改善箇所説明図

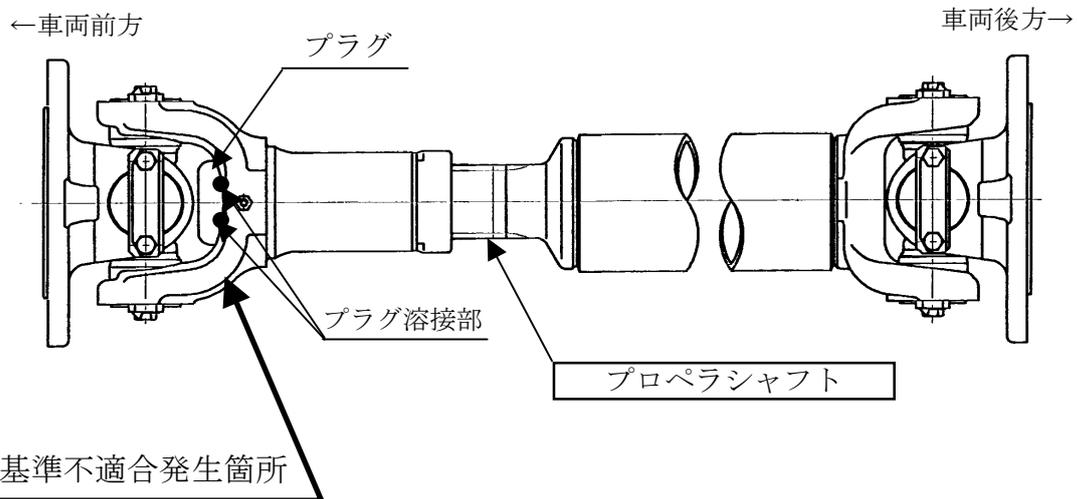
プロペラシャフトのプラグ溶接位置の指示が不適切なため、溶接部の強度が不足しているものがある。そのため、そのまま使用を続けると、プラグ溶接部に亀裂が生じ、最悪の場合、プロペラシャフトが破損し、走行不能となるおそれがある。

改善の内容
全車両、当該プロペラシャフトを対策品と交換する。

識別：スプラインヨーク部に、白色ペイントを塗布する。
